监理通知单

工程名称：措美北控 49.5 兆瓦风力发电项目

编号：17335-JL-JBKXM8-ZL-009

事由：关于升压站综合楼一层排架搭设整改事宜

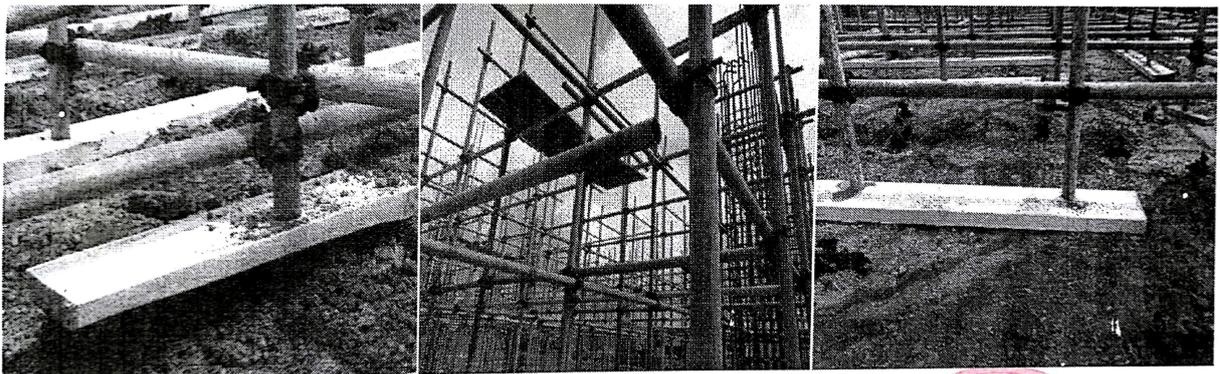
内容：2018 年 8 月 30 日下午 14:30，在进行现场检查时发现升压站综合楼一层框架排架搭设时存在以下问题：

- 1、未对班组进行技术交底，无方案；
- 2、钢管扣件等材料未报验；
- 3、现场工人特种作业证未提供；
- 4、部分横杆长度不足；
- 5、部分扫地杆离地高度超过规定的 200mm；
- 6、垫板部分地方悬空；

以上问题要求你单位项目部立即进行整改，限 2018 年 9 月 2 日前整改完成并回复，验收合格前不得进行顶板安装。
